工程指示 / 要求簡箋(E.I.)

工程指示編號：EI / 1828 / 20

工程名稱：觀塘裕民坊

工程項目：幕牆 FD 門介腳用鋁片

圖號 = 837-FDAP-01

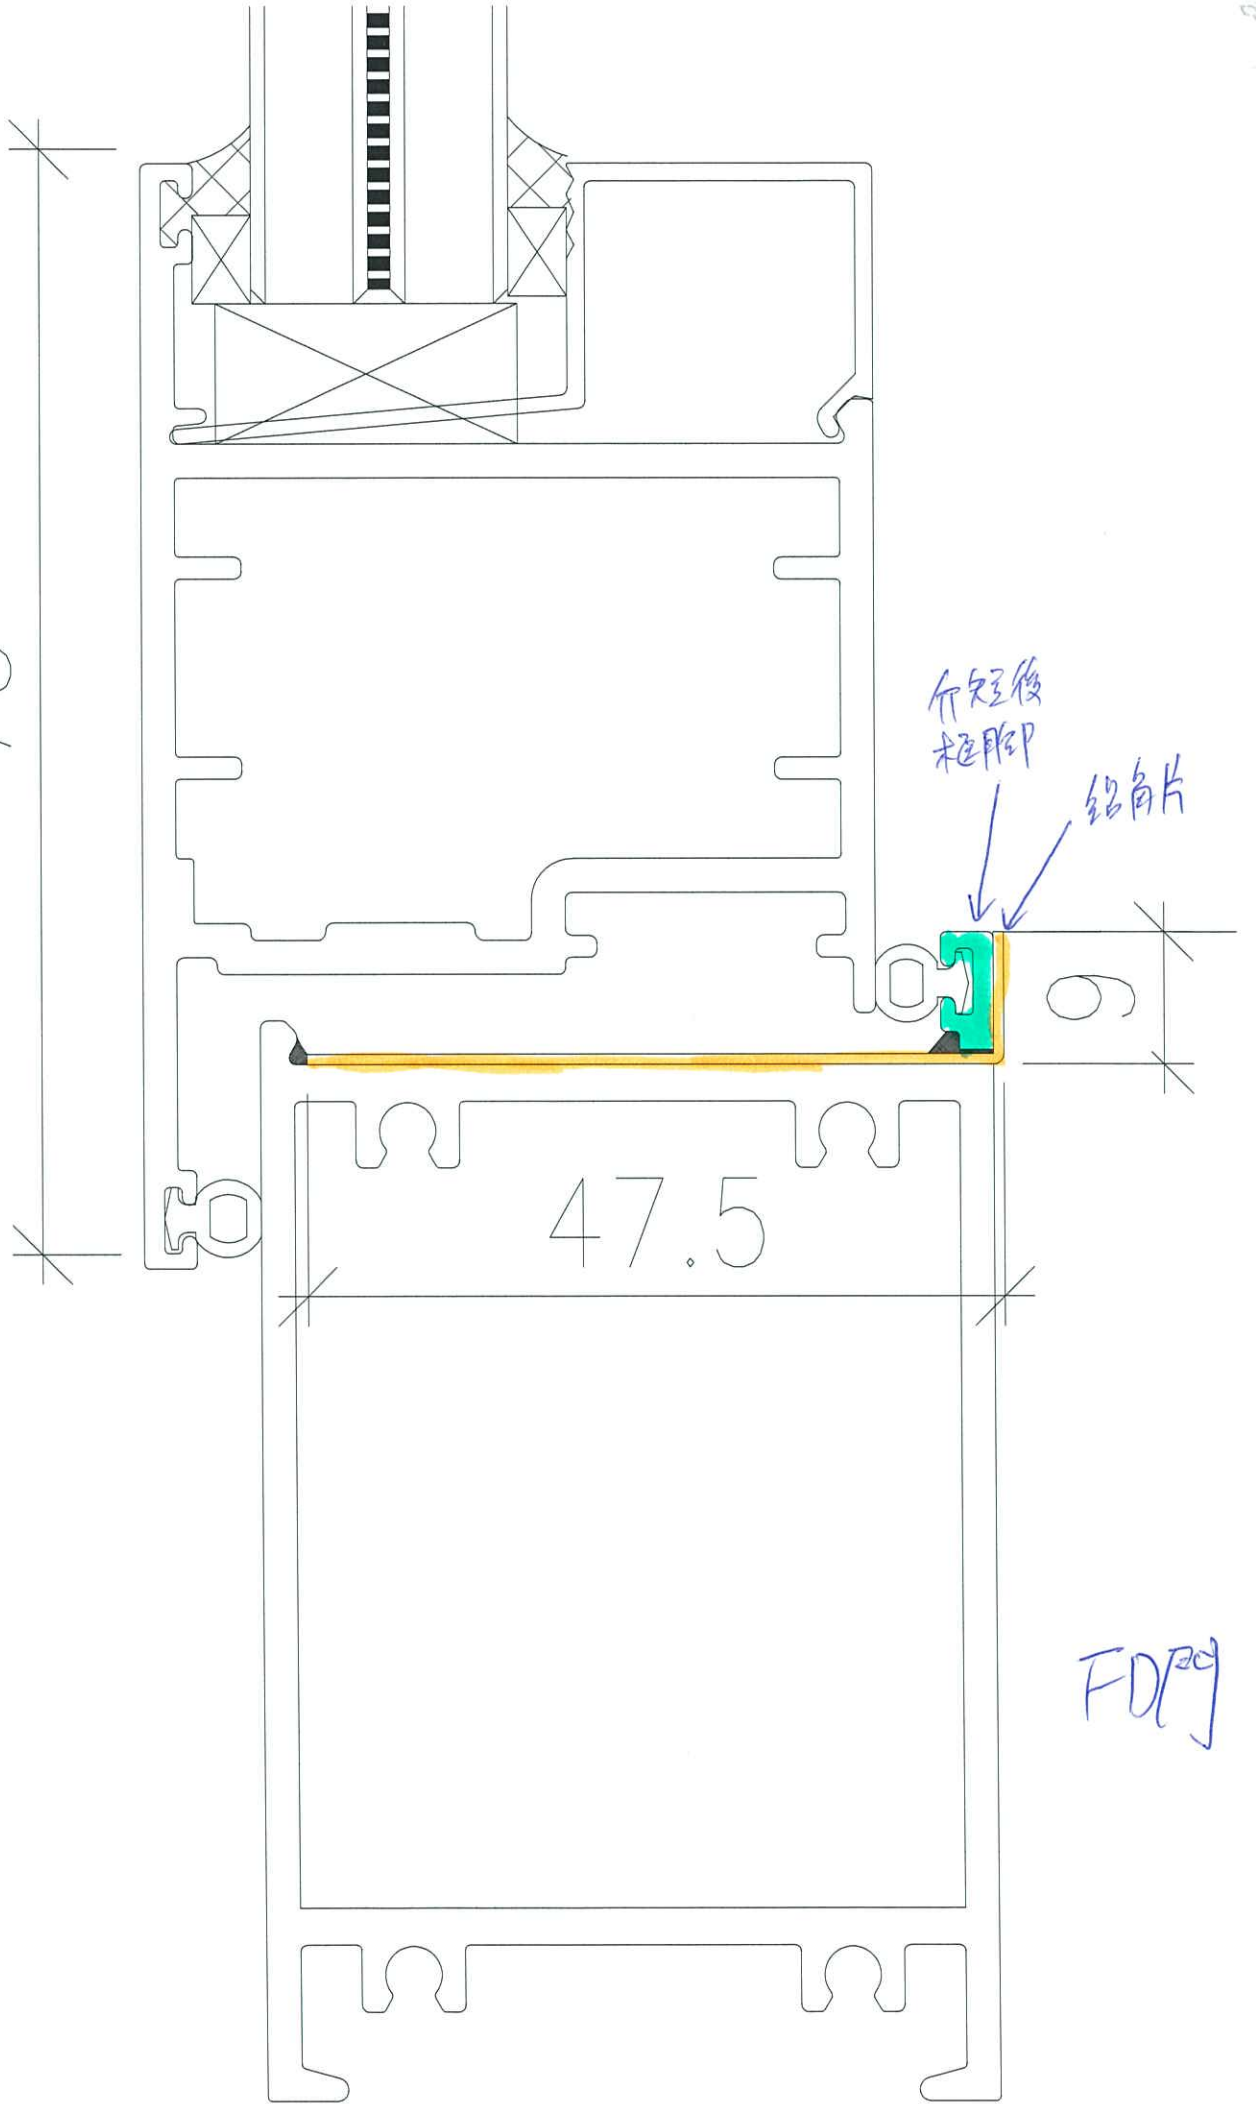
請按加工圖生產鋁片送地盤

因現場部份 FD 門框腳高過波打石面，需介腳減短 10mm，

介腳後需裝短框腳，供膠條安裝用，

此鋁角片用作托框腳，以免日後有更換波打石時，連框腳打出

先做 2 件樣板供現場試裝
